Van: 5.1.2e [redacted]@ planet.nl  
Datum: 26 februari 2024 om 13:06:56 CET  
Aan: Bert Popken <5.1.2e [redacted]@ groningen.nl>  
Kopie: Jan Kleine - Bureau Pau <5.1.2e [redacted]@ pau.nl>, 5.1.2e [redacted] <5.1.2e [redacted]@ groningen.nl>  
Onderwerp: bouw- en investeringskosten muziekcentrum - ter voorbereiding van het gesprek met Basalt dinsdag

**Kort samengevat:**  
Mijn voorlopige inschatting is dat een muziekcentrum op de Stationslocatie nog een stuk duurder wordt, zeker als het concept van 5.1.2e [redacted] uitgangspunt wordt. De inpassing op het stationsgebied is complex. Ik zou zelf deze complexiteit, een langere voorbereidingstijd en vooral de financiële gevolgen van het meer stapelen van muziekzalen in de bouw- en investeringsraming inrekenen. Mede als gevolg daarvan denk ik dat de verschillen met de Suikerlocatie aanmerkelijk groter worden dan tot nu geraamd. Ik ligt dit hieronder toe:

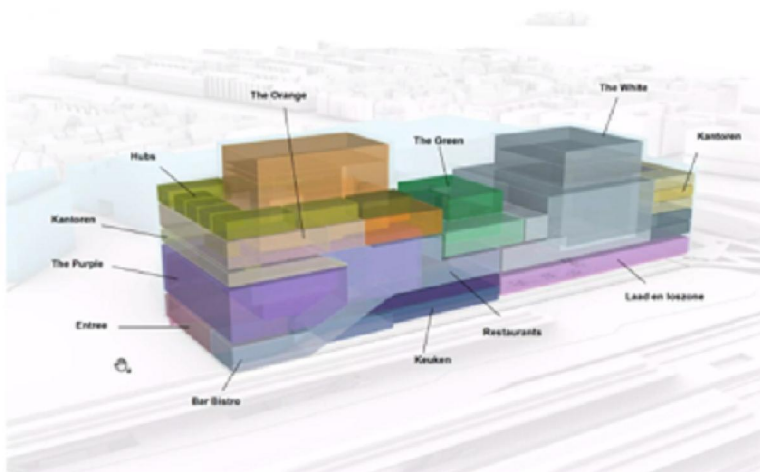
Het ontwerp van 5.1.2e heeft wat ik begrijp nog geen status. Ik heb vluchtig iets gezien en heb alleen onderstaand plaatje in bezit.

4. Uit bijlage 7 begrijp ik dat er wordt nu uitgegaan van een bovengrondse veel goedkopere garage
5. Financieel m.i. (nog) niet verwerkt: de mate van stapeling van de zalen zoals in onderstaand plaatje (BVO/FNO, complexiteit).

Ik denk zelf dat dit soort 'ontwerpend onderzoek' nuttig en leerzaam is en belangrijke nieuwe financiële informatie kan opleveren. Met dergelijk vooronderzoek kan de gemeente meer inzicht krijgen op de totale investeringsomvang en de beïnvloedbaarheid van de kosten en de risico's. Ik denk zelf dat de verdere stapeling van zalen zoals hierboven leidt tot een groter en duurder gebouw in investering en exploitatie.

Ik heb zelf een kleine studie gedaan naar de vormfactoren bij meer stapeling en de impact op de kosten. Ik denk dat de BVO/FNO verhouding met bovenstaand ontwerp kan stijgen van 5.1.2b !! Daarmee stijgen de investeringskosten aanzienlijk t.o.v. de huidige berekening. Ik denk dat op Suiker een stapeling van 1,5 verdieping mogelijk optimaal is, waardoor de BVO/FNO naar 1,32 toe kan. Lager nog dus dan de tot nu aangehouden 1,37. Het gebouw wordt bouwtechnisch dan ook veel minder complex waardoor het constructief en installatietechnisch te optimaliseren is. De impact van stapeling op de bouw- en investeringskosten is m.i. dus groot. De stapeling werkt daarnaast ook door in alle exploitatiekosten zoals onderhoud en schoonmaak en vooral personele inzet voor veiligheid en interne logistiek !!! Ik kan niet zien of hier mee gerekend is. Het is m.i. een aparte studie waard om (locatieonafhankelijke) de impact van stapeling op de bouw- en exploitatiekosten van het muziekcentrum in kaart te brengen.

8. Is Basalt er mee eens dat deze stapeling leidt tot veel meer oppervlak voor verticaal verkeer (trappen, liften, roltrappen), verticale leidingschachten, meer horizontaal verkeer en meer foyerruimte? Is een bandbreedte van BVO/FNO van 1,3 tot 1,7 door meer of minder te stapelen voorstelbaar?

10. Is een dergelijke stapeling logistiek, constructief en installatietechnisch niet veel complexer? Welke impact heeft dit op de bouwkosten en voorbereidingskosten?
